Enquête publique concernant la prescription du
Plan de Prévention des Risques
« inondations de l'Ain et du Suran »
sur les communes de Pont d'Ain,
Saint Jean le Vieux et Ambronay (Ain)

Rapport

Commissaire enquêteur :
FERRANTE Karine

Période de l'enquête publique : 19 septembre au 22 octobre 2022

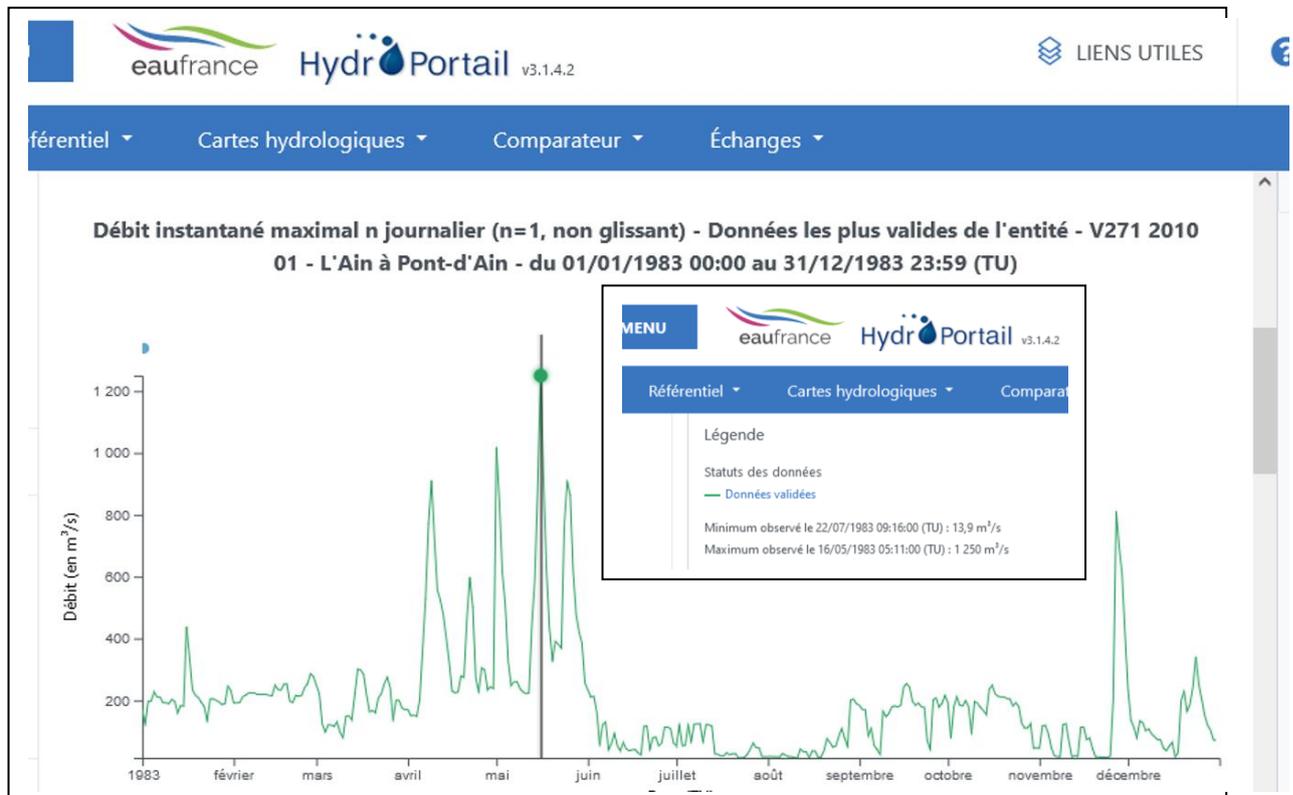
ACAC, observation n°6- Registre Ambronay : « Sur le site www.hydro.eaufrance.fr nous avons recherché des valeurs de débits et nous constatons de grosses anomalies pour certaines crues ».

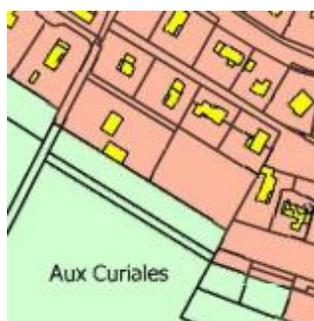
Observation n°4 :
Marie Thérèse BROYER,
au Blanchon, parcelle ZE 138

Illustration avec l'exemple de la parcelle ZE 138, qui à ce jour n'est pas construite, mais qui se trouve bien en zone urbanisée hors centre urbain selon la légende de la carte des enjeux, Et avec un Aléa violet foncé donc aléa fort, La réglementation impose bien un zonage rouge pour cette parcelle.

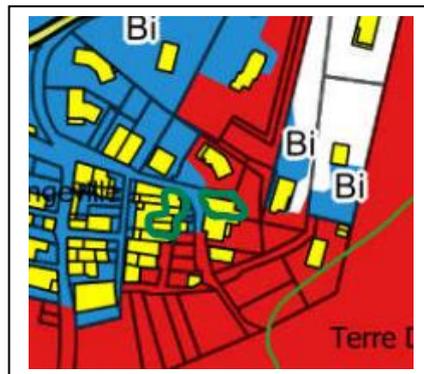
Observation n°6 : Mme COLOMBANI, propriétaire à Ambronay au Genoud - parcelle au Mullet ZY128

La DDT indique dans son mémoire en réponse : « Les données topographiques utilisées pour l'étude montre un écart de l'ordre d'un mètre entre les deux constructions considérées » ;

Cette différence de niveau est bien confirmée sur l'extrait ci-dessous.

La différence d'aléa est donc bien liée à une différence de topographie non négligeable,
Le zonage rouge de la parcelle ZX351 est justifié.

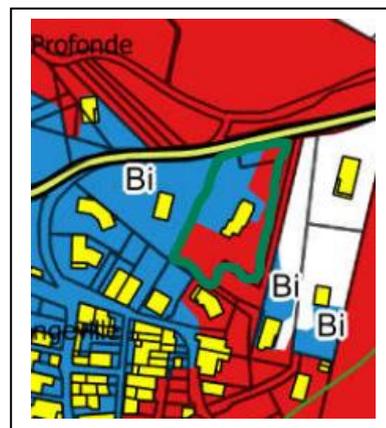
Observation n°7 :
M. PAULIN Jean-Pierre,
Longeville,
parcelles 84 / 89 / 179 / 213 / 215
/ 229 / 233 / 236 / 238

Toutes ces parcelles sont en zones urbanisées
hors centre urbain,
Les parcelles situées sur la partie Ouest, sont en
aléa moyen donc zonage bleu,
Les parcelles situées à l'Est sont en aléa fort, donc zonage rouge.
Encore une fois, il n'est pas possible de modifier ce zonage imposé par la réglementation.

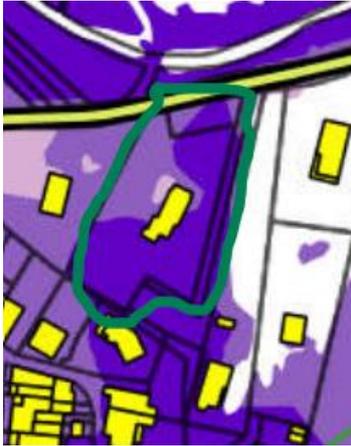
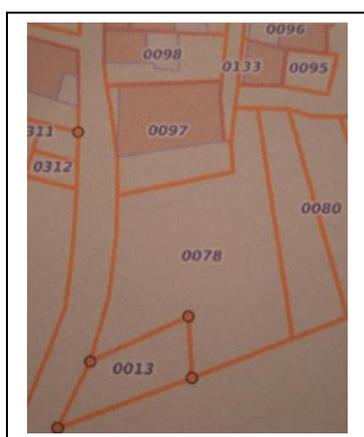
Précisent que dans un courrier de la DDT, de 2019 « *Après discussion et réflexion sur votre parcelle, au vu des hauteurs d'eau et de la vitesse faible < 0,2 m.sec, une partie plus importante pourrait rester constructible au nord de votre habitation actuelle (environ 20 m de large sur 20 à 30 m de profondeur. Votre habitation sera en majorité en zone bleue également (sauf la partie arrière, au niveau du garage).* »

M. et Mme PARPANDET précise : « *Aussi nous estimons que la surestimation de débit de la Q100, de la hauteur de la crue de référence nous pénalise et pour cela nous demandons de conserver la totalité de nos parcelles en zone bleue.* »

« *De plus, comment expliquer que sur nos mêmes parcelles voisines, la présence de 3 aléas ? Le terrain est au même niveau c'est incompréhensible.* »

En tant que commissaire enquêteur, lorsque je regarde le zonage de la parcelle concernée, les engagements de 2019 de la DDT sont bien respectés : l'habitation est majoritairement zonée bleue ainsi qu'une bande sur la partie Nord de la parcelle, alors que la partie arrière au garage est en zonage rouge.

En observant la carte des aléas, le zonage rouge correspond bien à l'aléa fort ; il est impossible de passer toute la parcelle en zonage bleu.

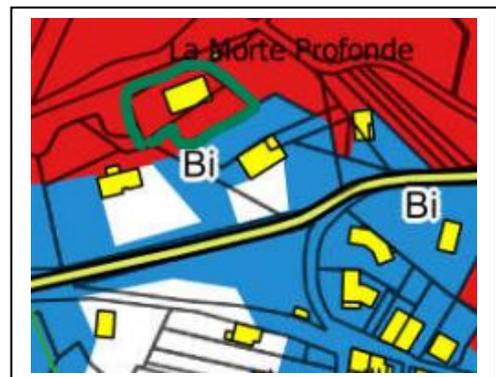
Autre exemple de M. et Mme P ARPANDET, toujours à Longeville, parcelles 97, 78 et 13.

M. et Mme P ARPANDET expliquent avoir des relevés topographiques de ces parcelles ;
 « Profil altimétrique ... parcelle 97 est à une altitude de 237,17m soit 1,33m en dessous de la côte de la crue de référence ,
 La parcelle 78 est à une altitude de 237,49m soit 1 mètre en dessous de la côte de la crue de référence,
 En limite de la parcelle 13 l'altitude est de 238,31, soit 0,19m en dessous de la côte de la crue de référence.

M et Mme PARPANDET demandent comment ce zonage est possible ?

Les parcelles 78 et 13 sont hors de la zone urbanisée dans la carte des enjeux, Il s'agit de la zone agricole ou naturelle, Même avec un aléa plus faible que les parcelles situées au nord dû à la topographie, la réglementation impose, quel que soit le niveau de l'aléa, que les zones non urbanisées soient zonées rouge pour permettre l'expansion des crues.

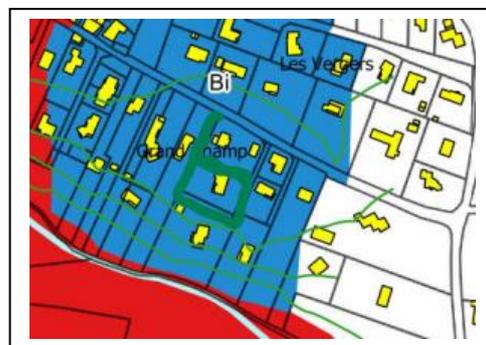
Observation n°2 : M. BURNOLLE Serge,
propriétaire au Vorgey, parcelle ZW 394,
Demande à ce que sa parcelle ne soit pas zoné
du tout, reste en blanc comme dans PPRi actuel
et non pas en bleu.

Ces deux demandes concernent des parcelles qui sont soumises à l'aléa moyen lors de la crue de référence, en « zone urbanisée hors centre urbain » ; le zonage bleu s'impose par la réglementation. Le règlement de PPRi autorise des constructions avec prescriptions dans ces zones.

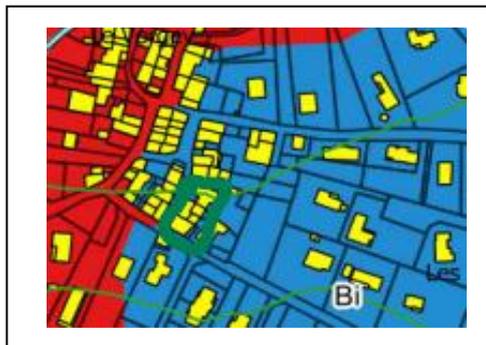
Observation n°3 : Mme COQUEMONT Henriette
à Ambronay, au Vorgey parcelles ZW 92 97
/ 93 202 / 30 / 417
Idem, parcelles en blanc dans PPRi actuel,
passe en bleu dans projet nouveau PPRi

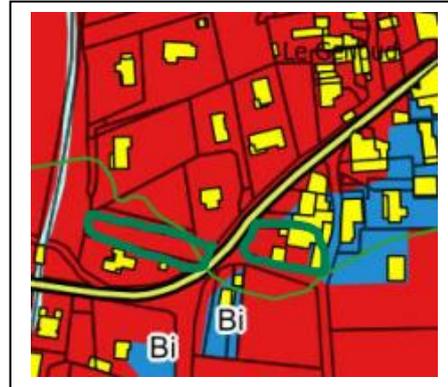
Observation n°4 : Mme VILLET Michèle,
habitante au Genoud,
parcelles ZX206 et ZX 351

Les parcelles citées sont en aléa fort en zone urbaine hors centre urbain;
Le zonage rouge est réglementé.

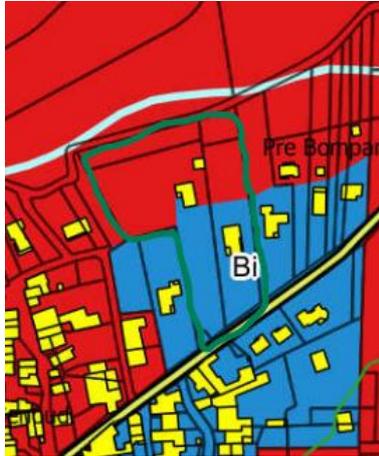
Observation n°12 : M. MISERY Guy,
 Propriétaire au Vorgey, parcelle ZW 190
 Parcelle zonée blanche et bleu en partie,
 à proximité de zonage uniquement blanc,

« Nous demandons à être classé en zone non inondable, comme certains de nos voisins »

Sur la carte des aléas, la parcelle concernée par cette demande est en aléa faible et moyen ; le zonage bleu est donc adéquat. Celui-ci autorise les constructions avec prescriptions.

Observation n°16 :

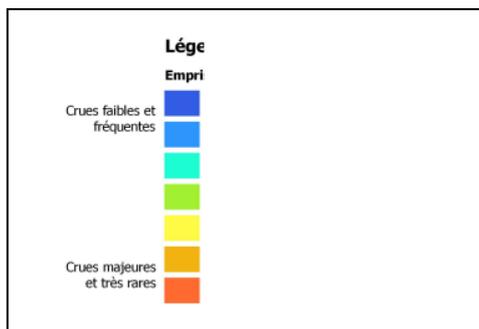
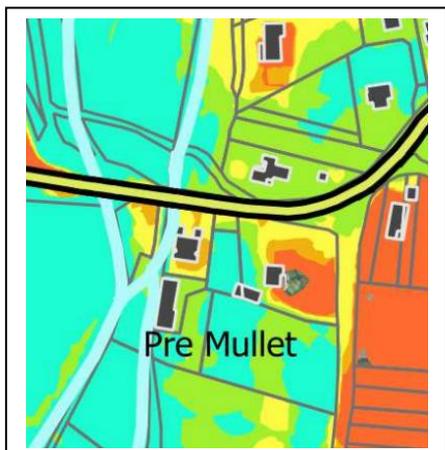
M. et Mme PALMIGIANI Dominique, propriétaire au Genoud, parcelle ZX 209
« Nous sommes propriétaire depuis 1994 d'une maison construite en 1850 Jamais connu d'inondation et sommes dans l'incompréhension de ce nouveau PPRi. En 2010, nous avons obtenu un permis de construire en divisant cette même parcelle qui était en zone bleu pour du locatif ... rien ne justifie le passage en zone rouge. »

Comme il l'a été largement déjà précédemment évoqué dans ce rapport, la révision du PPRi est une obligation, un document d'urbanisme lié à la sécurité des biens et des personnes a vocation à évoluer avec le temps et à intégrer les nouvelles technologies et doit appliquer les nouvelles réglementations.

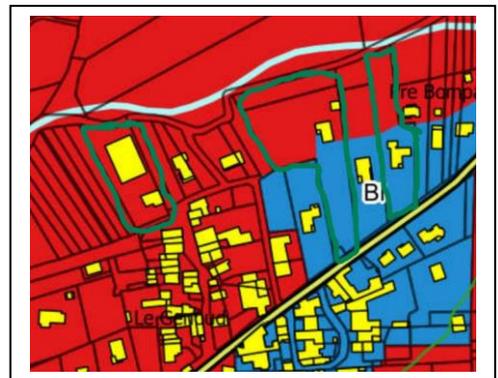
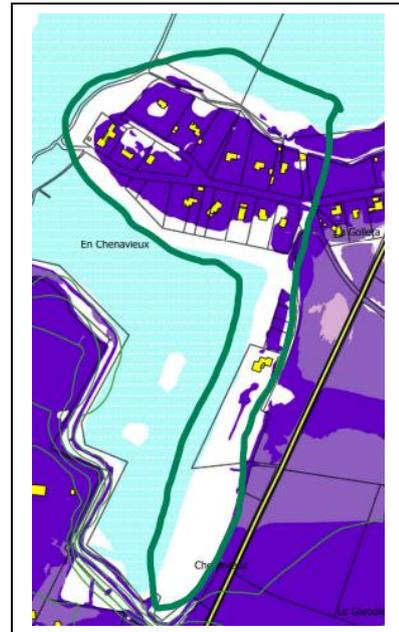
« *demandons que le PPRi soit maintenu sur la base du zonage actuel* ».

Il est mentionné dans l'observation les altimétries suivantes :

Je propose à M. et Mme SIBERT Serge de prendre contact avec les services de la DDT avec les justificatifs des altitudes annoncées pour l'habitation de Mme SIBERT Jeanine puisqu'aucun document par exemple de géomètre n'a été joint à l'observation.

La DDT indique au sujet de cette observation dans son mémoire en réponse : « Nos données ne corroborent pas ces valeurs, particulièrement pour la maison de Mme Sibert Jeanine que nous avons mesurée à 231,90m. Nous pourrions examiner le relevé d'un géomètre expert s'il nous est transmis. »

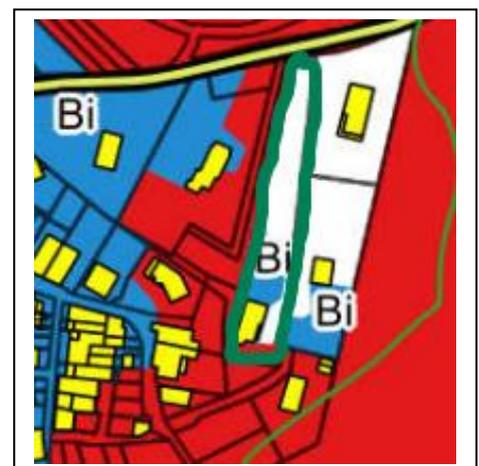
Observation n°8 : M. et Mme VITAL Jean-Marc, propriétaire à Longeville parcelle 235 et ayant eu un échange avec la DDT en 2019, demandant à ce que leur parcelle reste constructible.

« votre parcelle est majoritairement hors zone inondable Le zonage en tiendra compte. ».

M. et Mme VITAL constate sur la carte de zonage, que leur parcelle reste très majoritairement constructible.
